## **„Přemístění haly pro OTV a zřízení integrovaného provozního pracoviště OŘ Plzeň“**

### **Vysvětlení, změny a doplnění zadávací dokumentace č. 6**

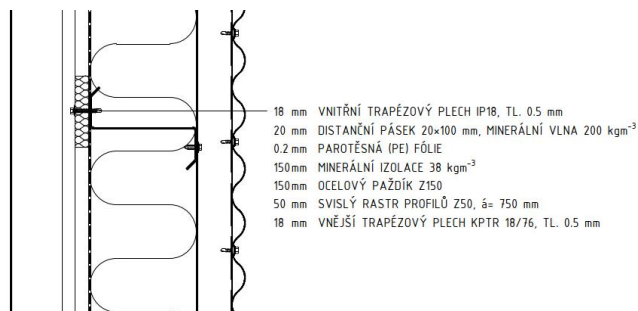
V SO 11-50-01 Komunikace je položka č. 56 pro osazení chodníkové obruby, položka má být pro osazení silniční obruby.

Žádáme o úpravu rozpočtu.

Položka č. 56 byla upravena na „916131213 - Osazení silničního obrubníku betonové.....“

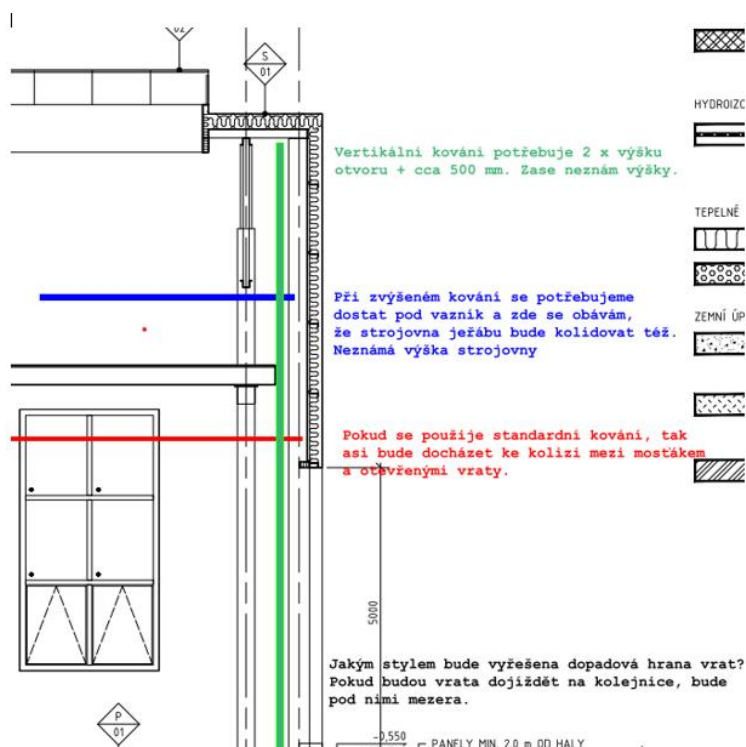
V PD Tabulka podlah hala je ve skladbě uveden nátěr tl.5 mm a ve Výkazu výměr položky 269, 270, 272, 274, které mají tuto tloušťku vytvořit.

Tato skladba je technologicky neproveditelná, a to zejména z těchto důvodů:

- Nátěr je tenkovrstvá konstrukce v tloušťce max. do 1 mm, zcela nevhodná do provozu opravárenských hal z hlediska trvanlivosti a nutnosti obnovy po max. 3 letech
- Navrhovaný postup s penetrací s příměsí prosypem pískem je nereálný a následný uzavírací nátěr neproveditelný, zejména z hlediska rovinnosti podlahy

Dle našeho názoru by se mělo jednat o epoxidovou stěrku tloušťky do 8 mm, což odpovídá technologii a následnému užívání podlahy v provozu opravárenských hal.

Upraví zadavatel položky ve výkazu výměr?

V soupisu prací byly upraveny položky v části SO 11-72-01.11 - D.2.2.1.1 - Architektonicko - stavební řešení administrativní a dílenské budovy: Položka č. 270 byla změněna na „777611161 - Protiskluzná úprava lité podlahy prosypem křemenným pískem“, položka č. 272 byla změněna na „777611143 - Krycí epoxidový chemicky odolný nátěr podlahy“ a položka č. 272 byla změněna na „777612109 - Uzavírací epoxidový protiskluzný nátěr podlahy“. V části SO 11-72-01.12 D.2.2.1.1 - Architektonicko - stavební a stavebně konstrukční řešení opravárenské haly byly přidány položky č. 98-109.

Skladba je nyní upravena tak, aby lépe odpovídala standardnímu vzorovému systému dodavatelů. Tloušťka systému nátěru se nyní pohybuje v rozmezí 3-5mm.
